大型バスの電気装置のリコールについて

リコール届出番号2173

平成20年9月4日、日産ディーゼル工業株式会社は下記のリコールを国土交通大臣に届け出しました。

改善箇所説明図

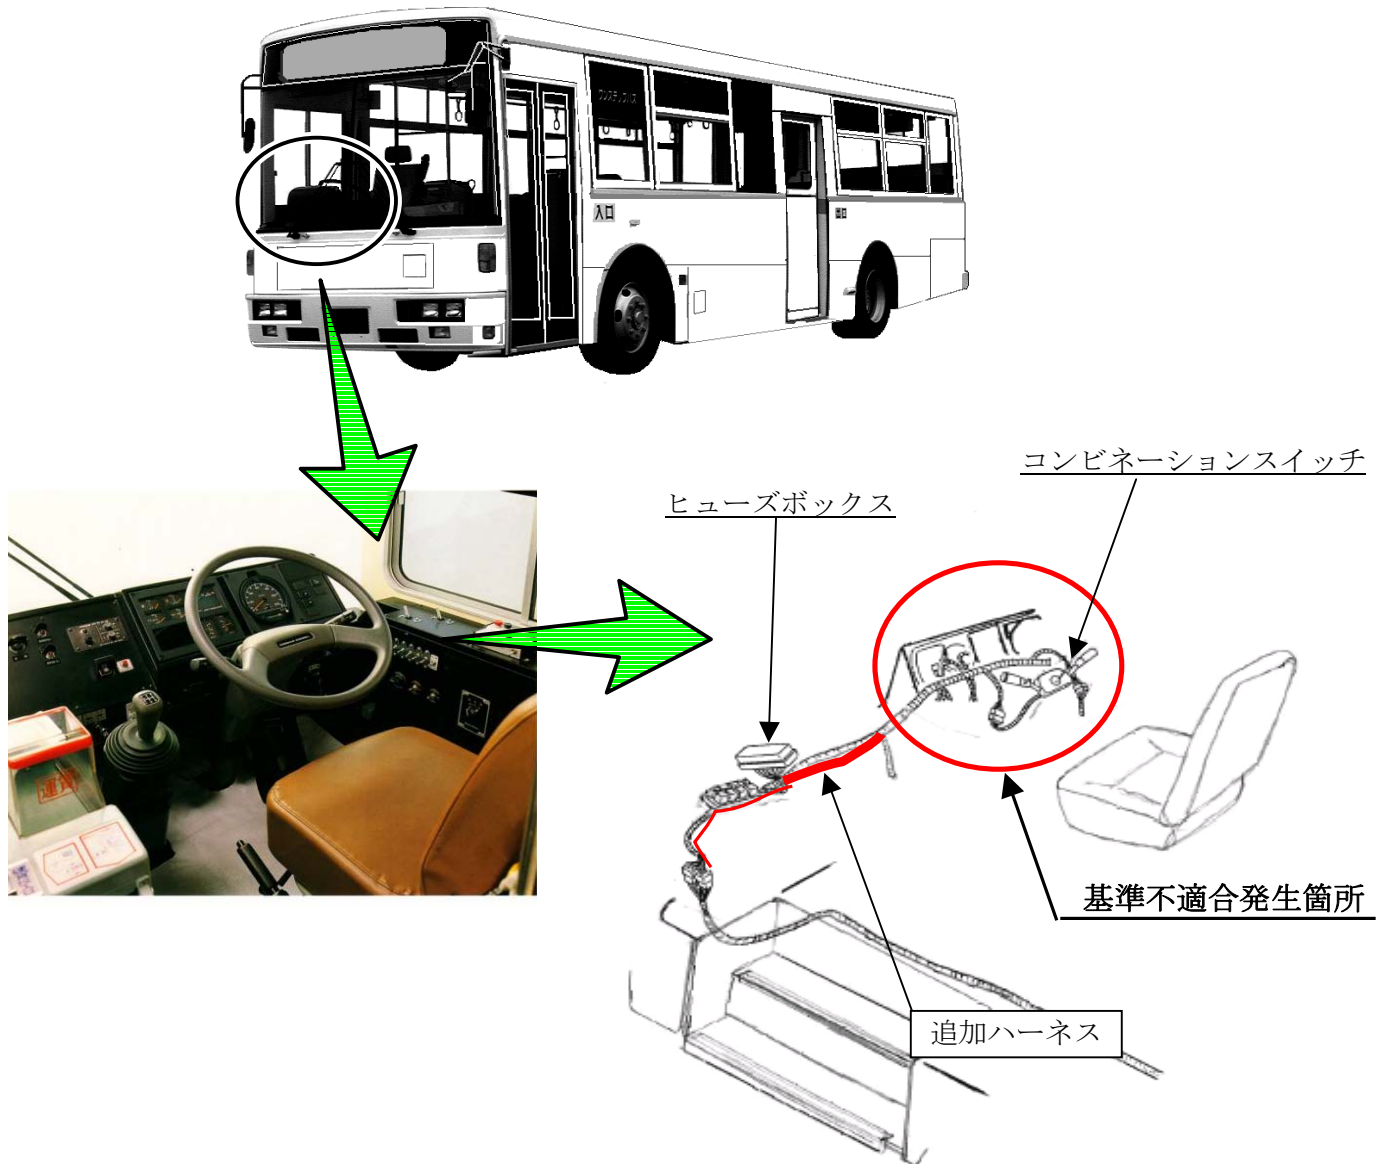
コンビネーションスイッチへの電気回路が不適切なため、尾灯等へのハーネスがショートした状態で霧灯を点灯すると、コンビネーションスイッチ内のハーネスが発熱し、最悪の場合、焼損するおそれがある。

全車両、尾灯等へのハーネスを点検し、損傷がある場合は、補修する。また、コンビネーションスイッチへの電気回路にヒューズを経由したハーネスを追加する。

注： 内は追加部品を示す。

識別： ヒューズボックスに白色ペイントを塗布する。
